ქ. თბილისის მუნიციპალიტეტის მერიის ზედამხედველობის სამსახურის მიერ დადგენილი დარღვევების მონიშვნა

დირექტორი		ი. ცერცვაძე	ქ. თბილისში, სარომეს ქ. №5-ში მრავალბინიანი საცხოვრებელი სახლის პროექტის კორექტირება	შ.პ.ს. "ბაზისი-XXI"
პრ. არქიტორი		ბ. მორგოლაძე		
პრ.მთ.არქიტ.		ბ. მორგოლაძე		
			არქიტექტურული ნაწილი	დაკვეთა № /2016
			სართულის გეგმა -3.70 ნიშნ.-ზე	სტადია / ფურცელი / მასშტაბი: 1:100

სახურავის გეგმა +20.10
მ=1:100

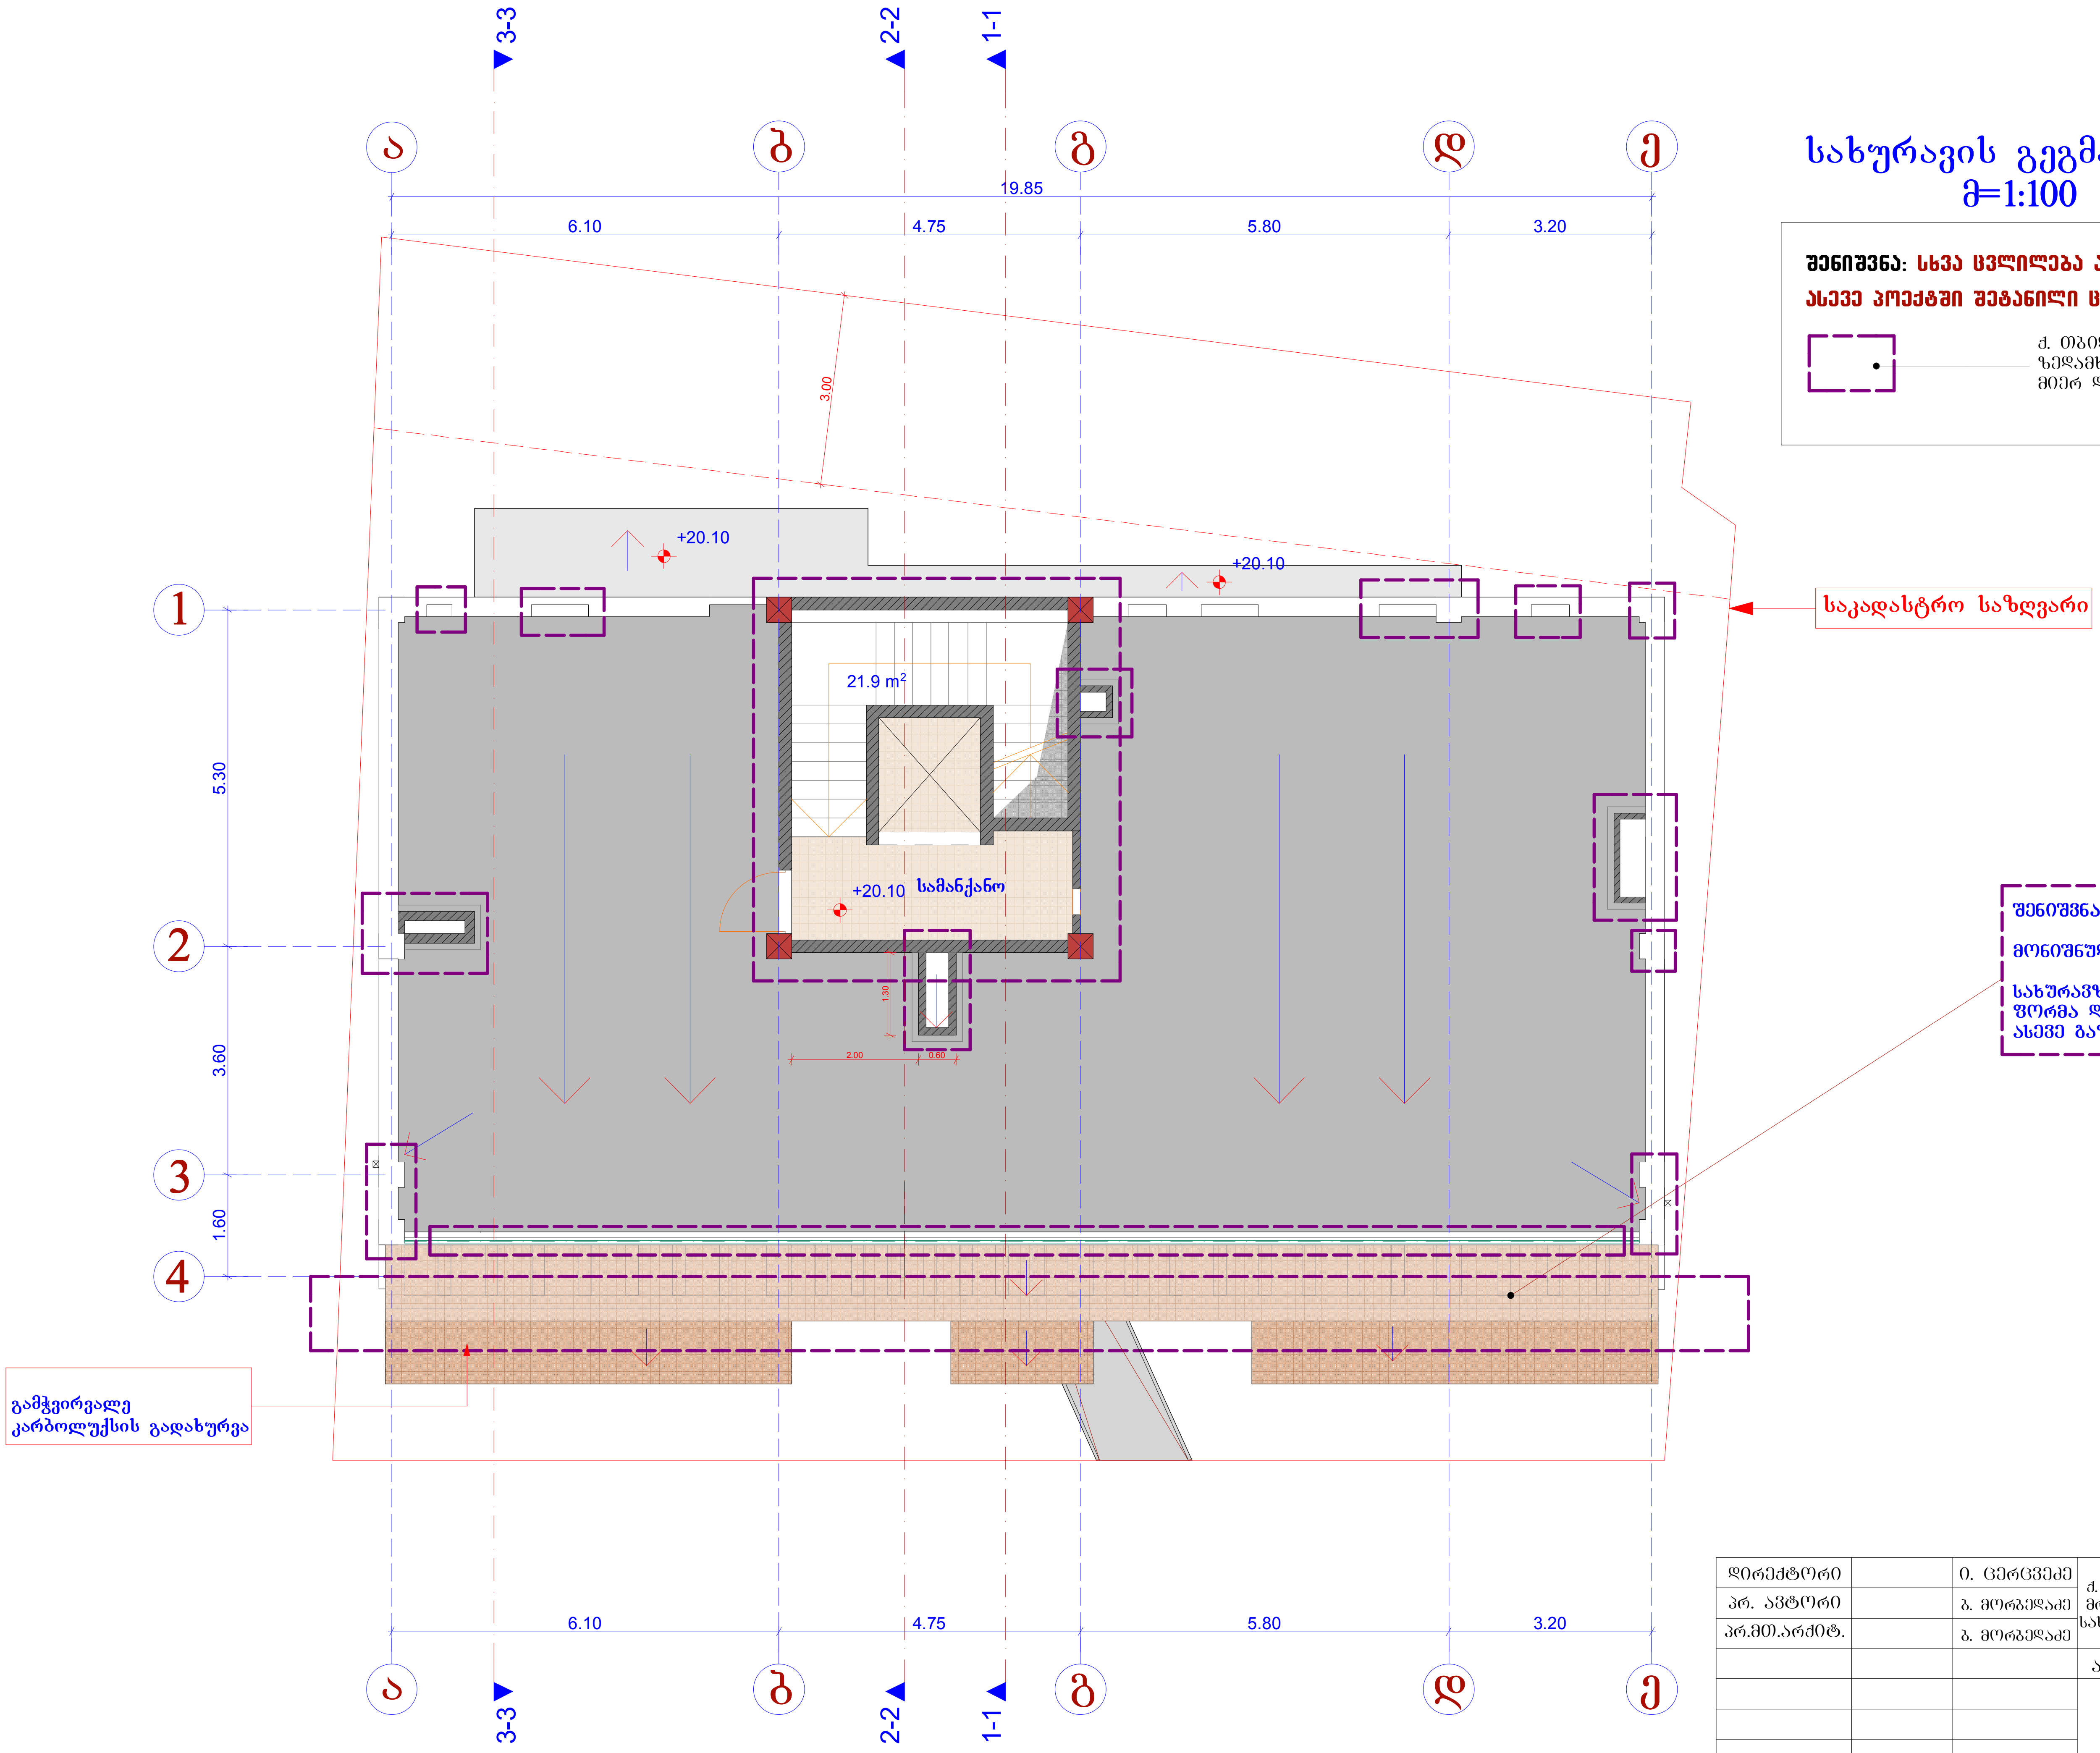
სახურავზე შეცვლილია პარაპეტის ფორმა და შეცვლილია მოაჯირების ნახატი ასევე გაზრდილია სამანქანოს ფართი
